## SERVICE INFO – INA 0124

# Визуальные различия

## обводного ролика 532 0160 10

Арт. номер: 532 0160 10

Рисунок 1: Версия №1

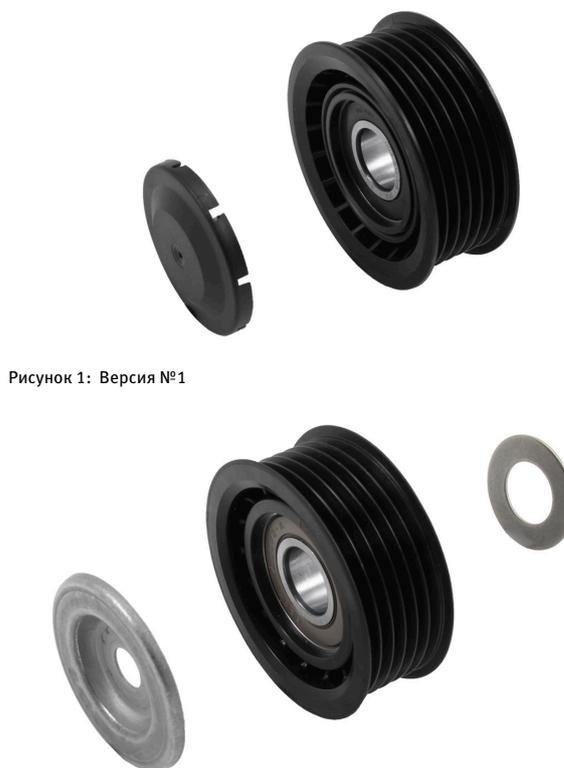
Для указанных выше моделей автомобилей поставляется два варианта обводного ролика 532 0160 10.

Оба ролика различаются внешним видом, материалами компонентов и могут быть использованы без ограничений.

Главным отличием является передняя крышка и дополнительная шайба для версии, показанной на рис. 2. Для того, чтобы отцентровать на соосность поликлиновый ремень, прилагаемую шайбу необходимо установить между блоком двигателя и обводным роликом.
